Referencia: Circular Aclaratoria N° 2- LP 19.2024

LICITACIÓN PÚBLICA N° 19/2024

Obra: “SEÑALIZACIÓN CON BLOQUEO ABSOLUTO ENTRE ESTACIONES DEL RAMAL MORENO - MERCEDES.”

CIRCULAR ACLARATORIA N°02

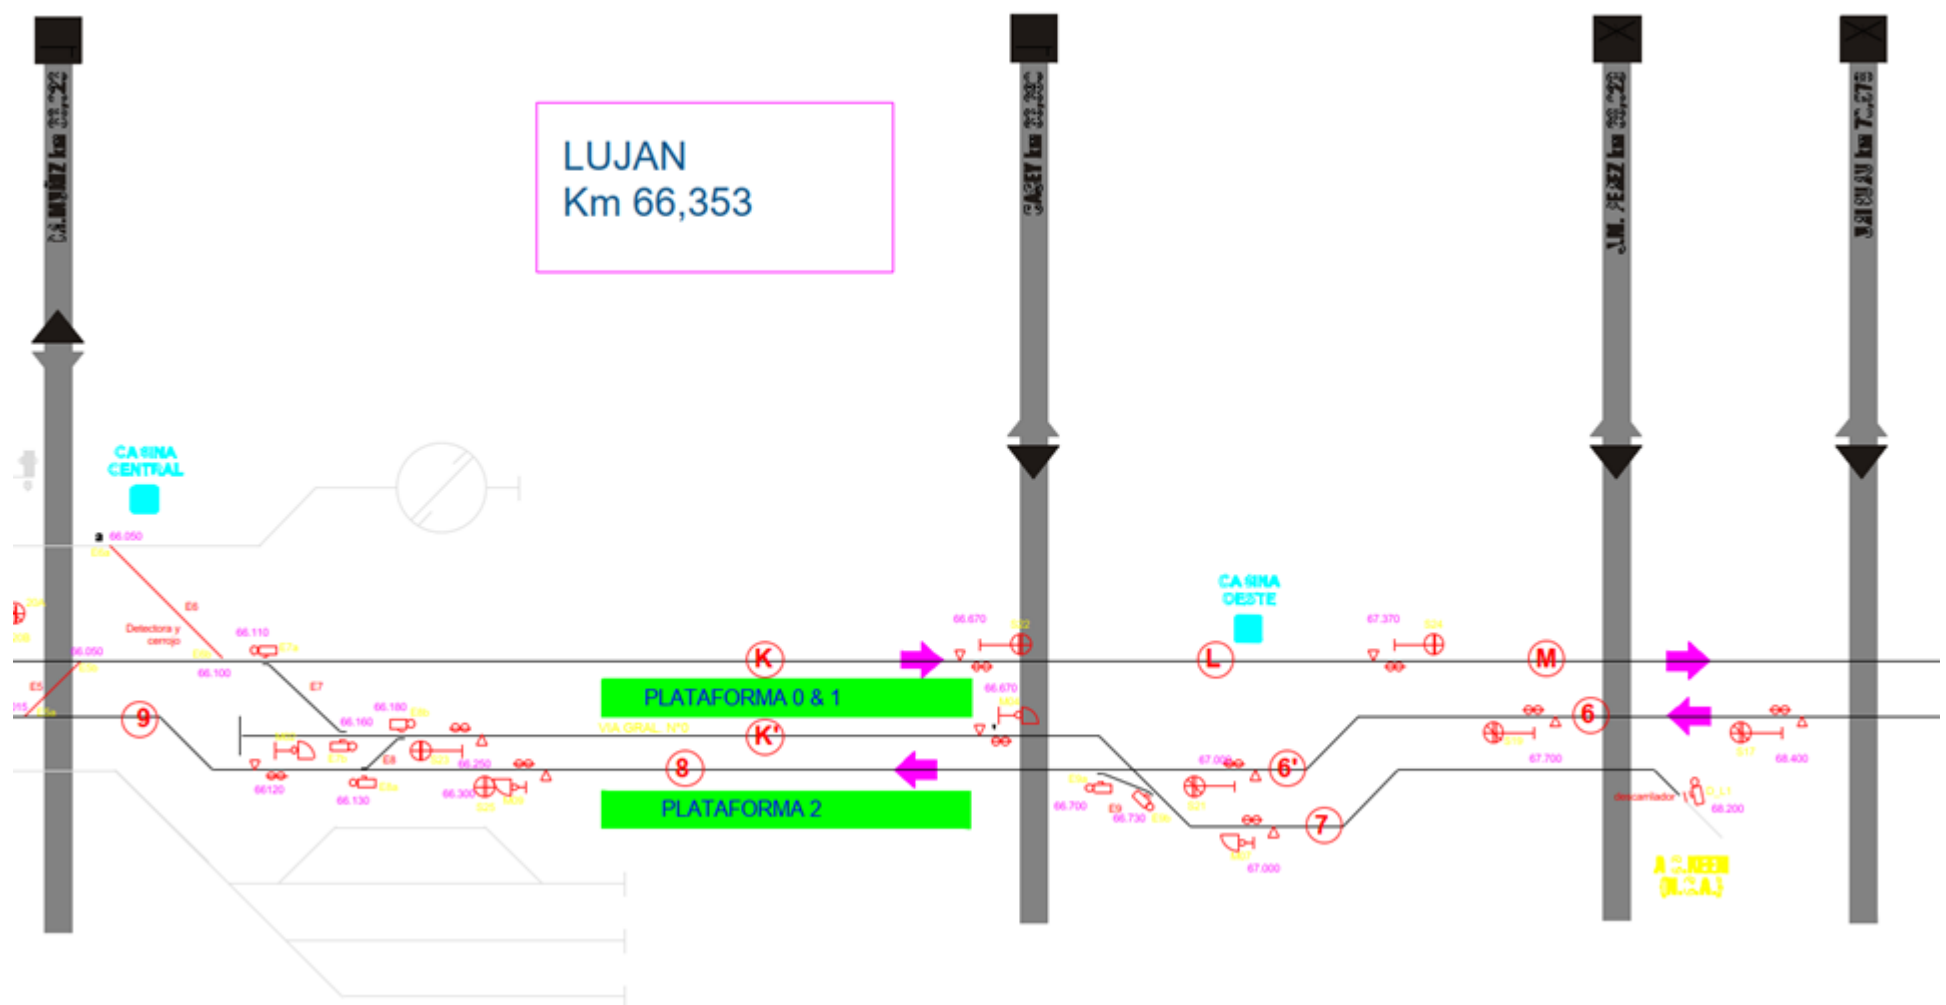
Se solicita aclaración en relación a los ADV a proveer en las estaciones Luján y Mercedes, toda vez que se advierte que las máquinas de cambio a instalar, conforme lo expuesto en los esquemas de señalamiento de dichas estaciones del PET, no coinciden precisamente con las cantidades y tipo de ADV a proveer y renovar, expuestas en la Tabla 1 del art 10.6 del PET. ¿Podrían identificar los ADV a intervenir en cada estación? ¿Puede ser que haya ADV que no se renovarán pero se les instalará máquina de cambio?

En Luján se proveerán y renovarán los ADVs indicados en la Tabla 1, a saber:

- 2 desvíos simples (indicados en el layout como E7) con 2 máquinas de cambio
- 1 enlace (indicado en el layout como E8) con 2 máquinas de cambio
- 1 Cruzada de unión simple (indicada en el layout como E9) con 2 máquinas de cambio
